RESOLUCIÓN No.

POR MEDIO DE LA CUAL SE MODIFICA UNA CONCESIÓN DE AGUAS SUPERFICIALES Y SE ADOPTAN OTRAS DETERMINACIONES.

LA DIRECTORA DE LA REGIONAL VALLES DE SAN NICOLÁS DE LA CORPORACIÓN AUTÓNOMA REGIONAL DE LAS CUENCAS DE LOS RÍOS NEGRO-NARE, CORNARE. En uso de sus atribuciones legales y delegatarias y en especial las previstas en la Ley 99 de 1993, Decreto-Ley 2811 de 1974 y Decreto 1076 de 2015 y

Figura 1. Área de captación de la fuente Ramal 1 (a) y Ramal 2 (b)

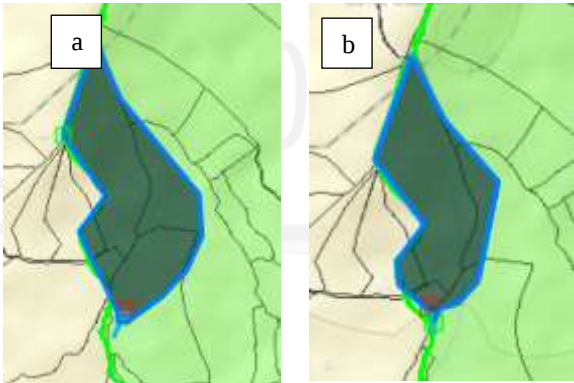
- El área de captación de la fuente Arroyo Bedoya en sus dos ramales, se calcula utilizando el Geoportal interno de la Corporación en las coordenadas Longitud: -75° 24´ 16.521", Latitud 6° 3´ 19.099" WGS84 2220, Longitud: -75° 24´ 18.020", Latitud 6° 3´ 22.723" WGS84 2243, utilizando dos (2) variables: Distancias aguas abajo de 100 metros y radio de reubicación de 30 metros donde se implementó el método Cenicafe, dando un área de 18,4 Ha para el Ramal 1 y 12 Ha para el Ramal 2.
